**Verslag huishoudelijke elektrische installatie op laagspanning en zeer lage spanning****Algemeen:**

Referentie: <b>010-20260413-05</b>	Datum controle: <b>13/04/2026</b>
Keurder: <b>010</b>

Eigenaar: <b>Onbekend</b>	EAN-code: <b>Onbekend</b>
Adres installatie: <b>Langenberg 5, 2280 - Grobbendonk</b>	Nummer teller(s): <b>1SAG1105028919</b>
Distributienetbeheerder installatie: <b>Fluvius</b>	
Datum uitvoering installatie: <input type="checkbox"/> Vóór 01/10/1981 <input checked="" type="checkbox"/> Tussen 01/10/1981 en 01/06/2020 <input type="checkbox"/> Vanaf 01/06/2020	
Type: <input checked="" type="checkbox"/> Wooneenheid <input type="checkbox"/> Niet-huishoudelijk <input type="checkbox"/> PV <input type="checkbox"/> Batterij <input type="checkbox"/> Laadpaal

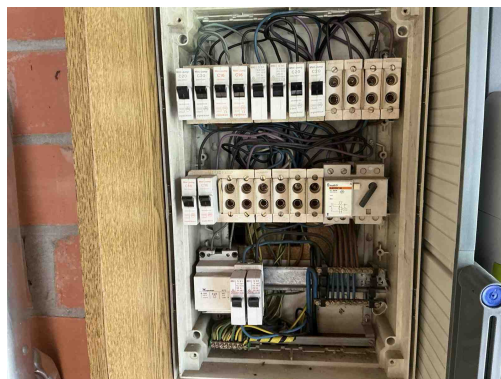
- B30** - De houder van de beveiliging in een huishoudelijke ruimte is niet voorzien van aangepaste kalibreerelementen (Boek1: 5.3.5.5).  
*Opmerking: Oa bord 2*
- B06** - Het elektrisch verdeelbord heeft niet de minimale beschermingsgraad IPXX-B in een gewone ruimte (Boek 1: 4.2.2.3).  
*Opmerking: Oa bord 2*
- B17** - De voedingsspanning is niet op elk bord vermeld (Boek 1: 3.1.3.3).  
*Opmerking: Oa bord 1 en 2*
- B18** - Het volgnummer is niet op elk bord vermeld (Boek 1: 3.1.3.3).  
*Opmerking: Oa bord 1 en 2*
- D24** - De differentieelstroombeschermingsinrichtingen die worden geplaatst in huishoudelijke installaties dienen tenminste van het type A te zijn (Boek 1: 5.3.5.3).  
*Opmerking: Oa bord 1 en 2*

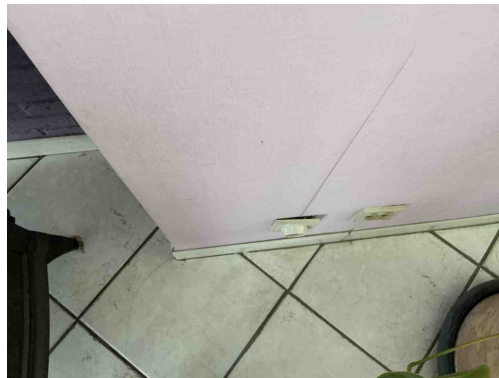
- B30** - De houder van de beveiliging in een huishoudelijke ruimte is niet voorzien van aangepaste kalibreerelementen (Boek1: 5.3.5.5).  
*Opmerking: Oa bord 2*

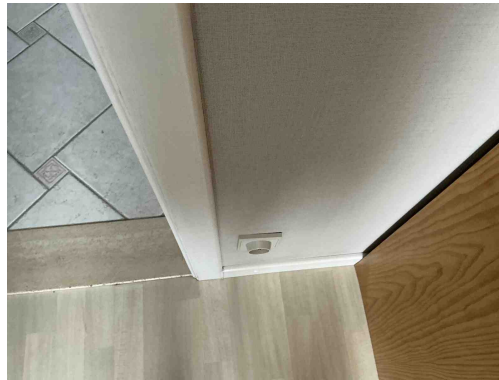
**T10** - Bepaalde contactdozen en/of schakelaars zijn niet degelijk bevestigd (Boek 1: 1.4.1.3).  
*Opmerking: Oa living, veranda, slaapkamer, .....*

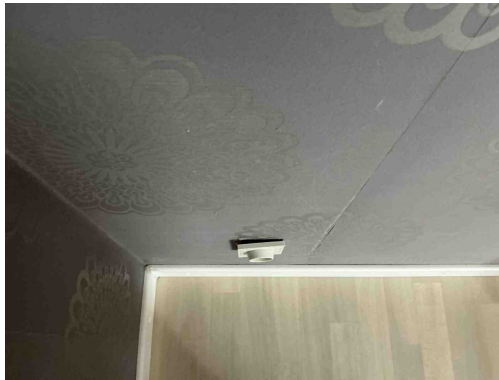
**T10** - Bepaalde contactdozen en/of schakelaars zijn niet degelijk bevestigd (Boek 1: 1.4.1.3).  
*Opmerking: Oa living, veranda, slaapkamer ,....*

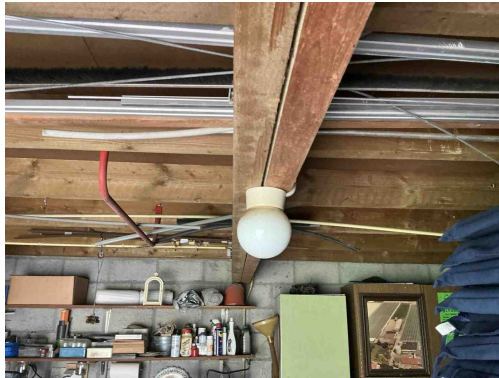
**T10** - Bepaalde contactdozen en/of schakelaars zijn niet degelijk bevestigd (Boek 1: 1.4.1.3).  
*Opmerking: Oa living, veranda, slaapkamer ,....*

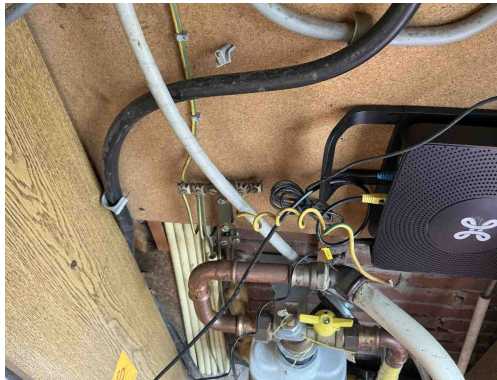
**T13** - Opbouwcontactdozen en/of -schakelaars zonder achterplaatje mogen niet rechtstreeks op een brandbare ondergrond bevestigd worden (Boek 1: 4.3.3.5).  
*Opmerking: Oa tuinhuis*

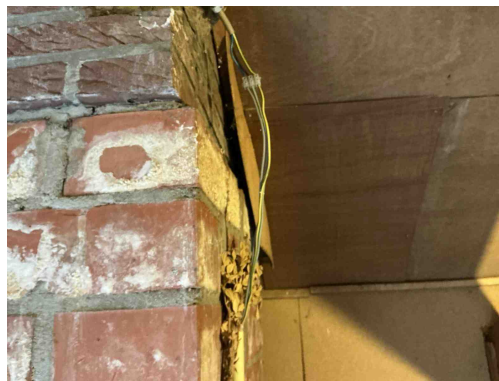
**B17** - De voedingsspanning is niet op elk bord vermeld (Boek 1: 3.1.3.3).  
*Opmerking: Oa bord 1 en 2*

**B18** - Het volgnummer is niet op elk bord vermeld (Boek 1: 3.1.3.3).  
*Opmerking: Oa bord 1 en 2*

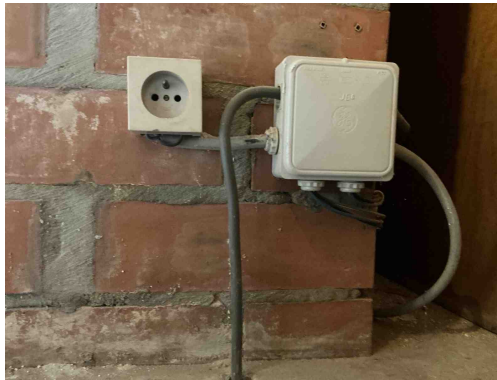
**C21** - Het gebruik van geleiders van het type VOB, zonder bijkomende afscherming is niet toegestaan (Boek 1: 5.2.9.6).  
*Opmerking: Oa zolder en tuinhuis*

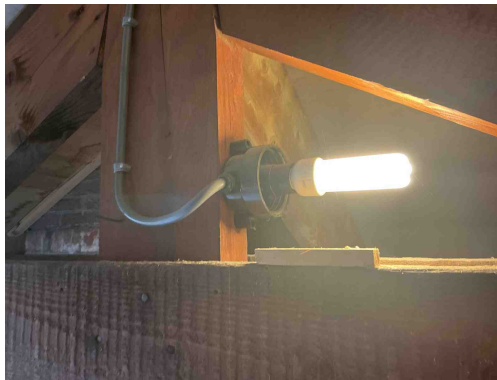
**C21** - Het gebruik van geleiders van het type VOB, zonder bijkomende afscherming is niet toegestaan (Boek 1: 5.2.9.6).  
*Opmerking: Oa zolder en tuinhuis*

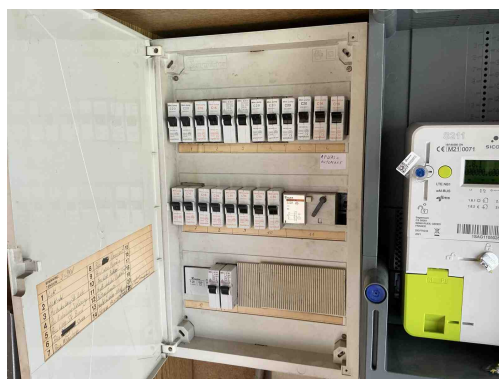
**T23** - Het elektrisch materiaal is beschadigd. (Boek 1: 1.4.1.3).  
*Opmerking: Oa verlichting*
